DODATEK Č.1 KE SMLouvĚ O DíLO

Hlubčická 44 – zateplení fasády domu

Změnový list č. 1

FOTODOKUMENTACE

2.1. Vyrovnání zdiva pod KZS

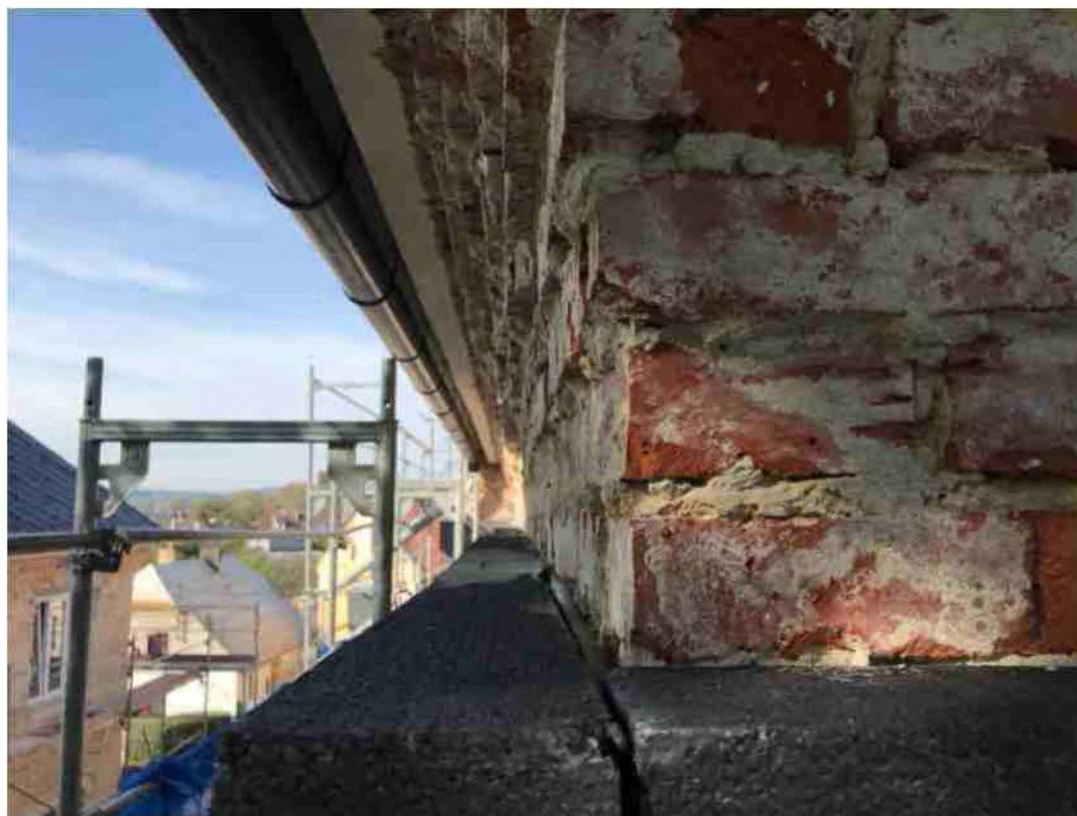
2.1. Vyrovnání nerovností zdiva pod KZS

Zpracovaná projektová dokumentace stavby předpokládala, že v rámci plnění dojde k 100 % otlučení omítek, a to včetně fasádních prvků.

Při realizaci bylo zjištěno, že ne všechny původní fasádní prvky jsou provedeny v omítce. Část byla provedena z přesazené cihly. Po odstranění omítky a všech nepotřebných cihelných prvků bylo provedené měření obvodových stěn objektu. Byly zjištěny významné odchylky od kolmé roviny. Na základě těchto nedostatků bylo po dohodě smluvních stran přistoupeno k dorovnání podkladů pod zateplovací systém. Provedení těchto prací bylo pro lepení konstrukčního zateplovacího systému nezbytné.
